## DOSSIER D'AUTORISATION ENVIRONNEMENTALE (DAE)

Pièce D02\_VI\_Annexe\_DUP\_Avis de  
l'autorité environnementale et mémoire en  
réponse – avril 2022

En date du 12 avril 2022, la MRAe a rendu son avis sur le projet InspiRe de création des lignes de BHNS B et C de l'agglomération clermontoise en le publiant sur son site internet à l'adresse suivante :

Figure 7 : Localisation potentielle des P+R du projet InspiRe

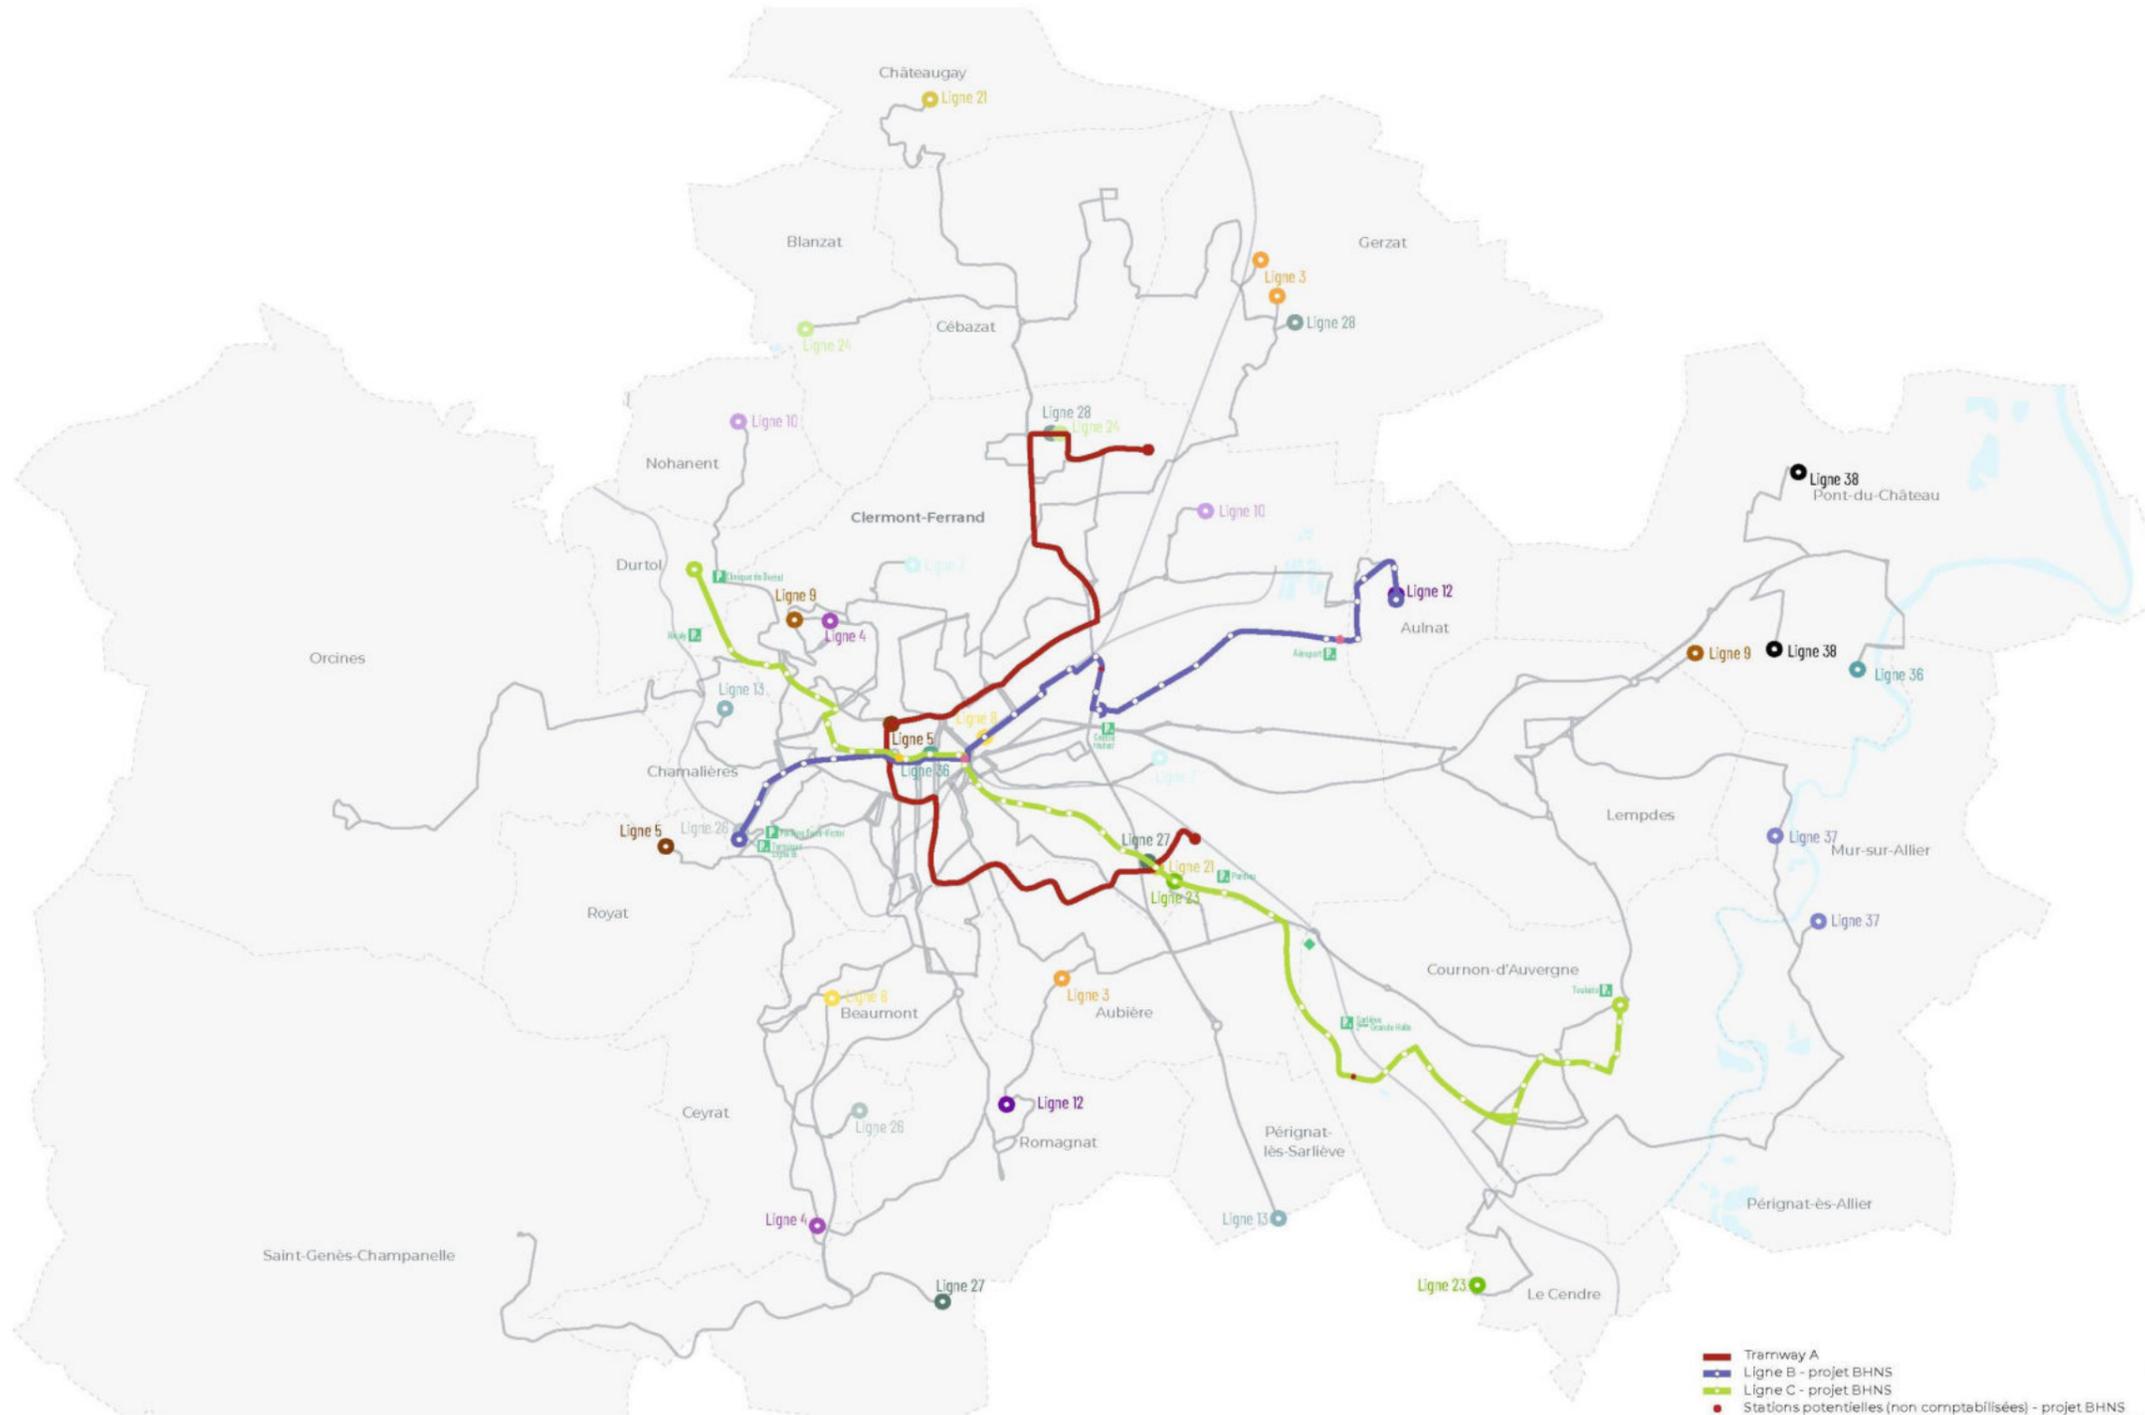
Ceci concerne tout particulièrement, la création du parc photovoltaïque au lieu de dépôt, les parking-relais et de proximité et l'« espace de cohabitation transformé ». Les critères prépondérants et invariants dans les choix concernant ces éléments fondateurs du projet doivent être précisés.

**L'Autorité environnementale recommande de décrire précisément l'ensemble du projet Inspire et de faire porter l'étude d'impact sur l'ensemble du projet et de s'assurer que les mises en compatibilité des documents d'urbanisme prévue sont cohérentes avec le projet et ses incidences ainsi définis.**

À ce stade des études, les implantations potentielles des parcs relais sont présentées page suivante.

Un COPIL s'est d'ailleurs tenu le 14 février 2022 sur le sujet. Les P+R en cours d'étude sont :

- Un P+R au niveau du carrefour de l'avenue du Puy de Dôme avec l'avenue de la Paix sur Clermont-Ferrand en limite de commune avec Durtol dont une étude de faisabilité est en cours,
- Un P+R au giratoire de Breuil sur la commune de Royat, mutualisé au niveau du stade, dont l'étude de faisabilité est relancée suite à un travail de la ville de Royat à un plan de circulation avec la mise en sens unique des voies concernées.
- Un P+R au centre routier du Brézet au niveau du terminus partiel de la ligne B,
- Un P+R à Ernest Cristal avec une mutualisation possible du stationnement avec l'URSAFF,
- Un P+R à la Grande Halle avec une mutualisation possible avec la Grande Halle.

Figure 8 : les 5 axes stratégiques du PDU

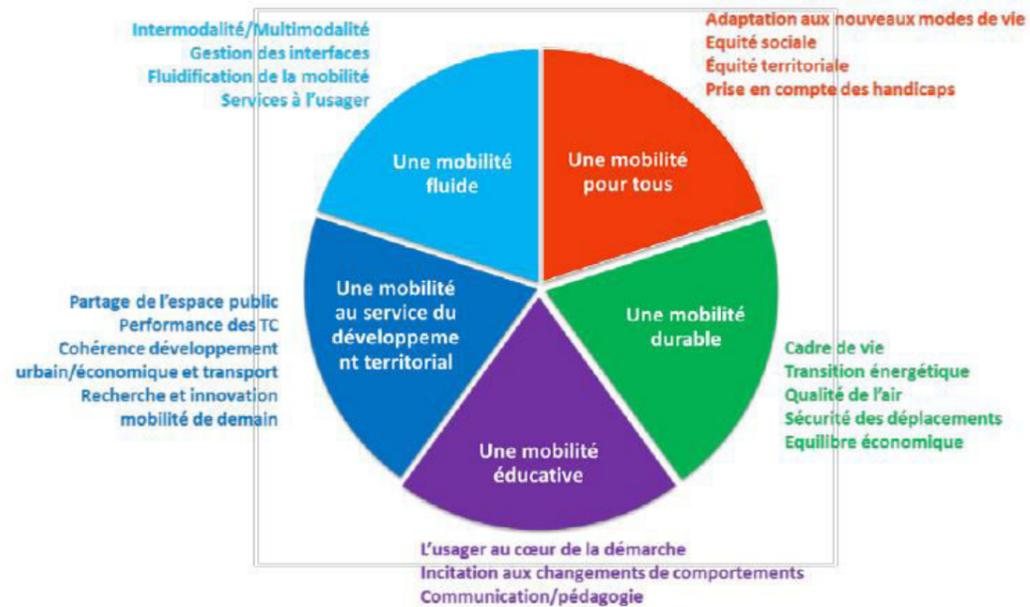
"L'Autorité environnementale recommande d'indiquer comment le projet au regard de la réduction des émissions de GES et de la part modale de la voiture individuelle permet d'atteindre les objectifs du PDU."

Comme vu précédemment, Le projet InspiRe est inscrit dans l'action 4-1 du PDU qui est de restructurer le réseau de transport urbain autour d'un réseau armature TCSP de 4 lignes (aménagement des lignes B, C et étude ligne D).

Le PDU a défini les 5 axes stratégiques.
